SCHAERBEEK. Rue du Progrès, 80 - Gare du Nord (arch. P. et Saintenoy - Hendrickx-Van Den Bosh - 1938-1956)

**DEMANDE D'AVIS PRÉALABLE:** Redévelopper la façade ouest restituer un auvent

### Avis de principe de la CRMS

État ancien de la façade principale (© Delcampe.net), façade du CCN 1974-2024 et travaux de démolition du CCN (photos extraites de la demande)

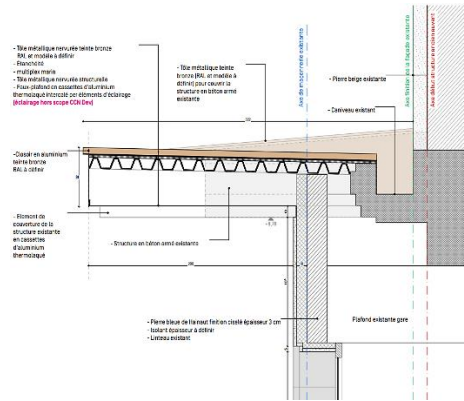
En effet, originellement, le rythme et les saillies de la façade ouest se poursuivaient au niveau du rez-de-gare, revêtu de pierre bleue et surplombé d'un auvent. À l'inverse, le projet actuel conserve un tracé linéaire et uniforme du rez-de-gare existant en rupture avec les registres supérieurs. Cette proposition ne met pas en valeur la façade protégée.

L'auvent originel formait une composante architecturale déterminante de la gare. Construit en béton et dalles de verre, il épousait l'angle avec la façade sud et marquait la zone d'entrée, grâce à son horizontalité, son porte-à-faux important et à son effet d'ombre (l'auvent ancien présentait une saillie de 4 m alors que le projet actuel n'en propose une que de 2m).

Plan d'élévation de la situation projetée, extrait de la demande

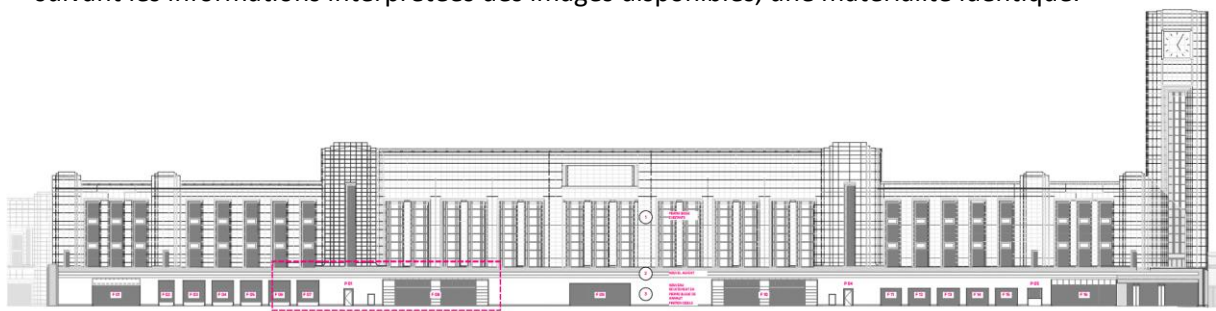
Avant tout, il convient prioritairement de poursuivre les recherches sur les éléments en place, notamment par la réalisation de sondages ou démontages supplémentaires de la « paroi CCN ». Le but est de documenter l'étendue et l'état de conservation des parties qui subsistent de la façade originelle et de son parement. Ces recherches permettront d'évaluer la faisabilité d'un retour à l'alignement historique et de la possibilité de récupérer l'ancienne façade, en tout ou en partie. Les sondages réalisés à ce jour fournissent insuffisamment d'informations et ne permettent pas d'évaluer cet aspect en toute connaissance de cause.

Dans tous les cas, et si la restitution intégrale à l'alignement n'est pas possible, il conviendra au minimum de retrouver pour la façade du rez-de-gare une meilleure connexion entre le rez et les parties supérieures conformément à la composition historique. Ceci n'exclut pas de conserver les accès à la gare, dont l'organisation a évolué au fil du temps.

La CRMS est favorable au rétablissement d'un auvent, à condition cependant de renouer davantage avec ses caractéristiques initiales, ce qui n'est pas incompatible avec une formule contemporaine. A ce stade, la proposition n'est pas assez aboutie, ni sur le plan de la lisibilité/présence de l'auvent, ni en termes de fonctionnalité (emprise de protection). La Commission demande d'améliorer le projet en se rapprochant davantage des dimensions, des proportions et du développement renseignés par les documents d'archives.

Le revêtement de tôle métallique paraît peu adapté à la robustesse et à la matérialité des façades et devra être réévalué. Un point essentiel du projet consiste à retrouver la continuité de l'auvent sur la façade sud au pied de la tour de l'horloge. Actuellement, celle-ci est équipée d'un auvent de facture récente et de moindre qualité (relève-t-il d'une situation de droit ?). La CRMS demande de supprimer ce dispositif dans le cadre de cette campagne de travaux et de le remplacer par un auvent réalisé dans la continuité de la façade ouest, conformément au concept d'origine.
